בית ספר שילה

סיכום מבדק שנתי-מבדקי בטיחות מנהל חינוך

תאריך המבדק-א' 12/3/2023

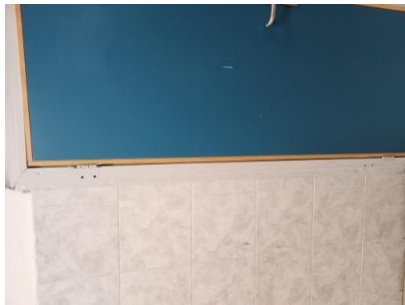
הדלתות 1-כיתה 9/12/14 מפגע גורף-לא הותקן מגן אצבעות בצד שני של הדלתות הנפתחות מעל 100 מעלות. סכנת פציעה באצבעות- - -
תצוידנה באבזר או באבזרים לצורך המטרות הבאות: א. מגן אצבעות בשני צידי הצירים באזורים שבהם יש אפשרות להילכדות אצבעות. ב. האטת אגף הדלת במהלך סגירתו. ג. מעצור דלת במצב פתוח. האבזר יותקן בקיר, בגובה אגף הדלת ולא ברצפה. ד. במקלט ובמרחב מוגן יש להתקין מגן אצבעות ואלמנט קיבוע שיותאם לדלת. ה. בדלתות קלות של שירותים נדרשת הגנה מתאימה

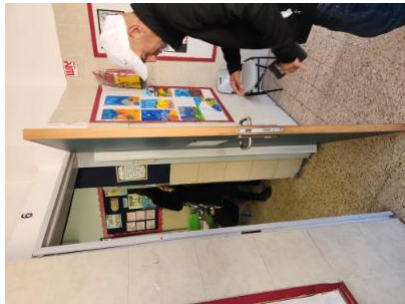
הדלתות תצוידנה באבזר או באבזרים 1-כיתה 6-לא נמצא מתקן/מנגנון המיועד להאטת הדלת בעת סגירתה. סכנת פציעה באצבעות- - -
לצורך המטרות הבאות: א. מגן אצבעות בשני צידי הצירים באזורים שבהם יש אפשרות להילכדות אצבעות. ב. האטת אגף הדלת במהלך סגירתו. ג. מעצור דלת במצב פתוח. האבזר יותקן בקיר, בגובה אגף הדלת ולא ברצפה. ד. במקלט ובמרחב מוגן יש להתקין מגן אצבעות ואלמנט קיבוע שיותאם לדלת. ה. בדלתות קלות של שירותים נדרשת הגנה מתאימה
5.23-16/3/2023 23: 47 דלתות-מתאימה

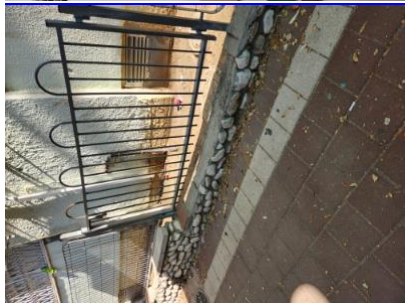
הדלתות תצוידנה 1-המקלט. וחדר אב הבית-מגן אצבעות לא קיים/לא תקין. סטופר לא קיים/לא תקין. סכנת פציעה באצבעות- - -
באבזר או באבזרים לצורך המטרות הבאות: א. מגן אצבעות בשני צידי הצירים באזורים שבהם יש אפשרות להילכדות אצבעות. ב. האטת אגף הדלת במהלך סגירתו. ג. מעצור דלת במצב פתוח. דלתות-האבזר יותקן בקיר, בגובה אגף הדלת ולא ברצפה. ד. במקלט ובמרחב מוגן יש להתקין מגן אצבעות ואלמנט קיבוע שיותאם לדלת. ה. בדלתות קלות של שירותים נדרשת הגנה מתאימה
5.23-16/3/2023 23: 54
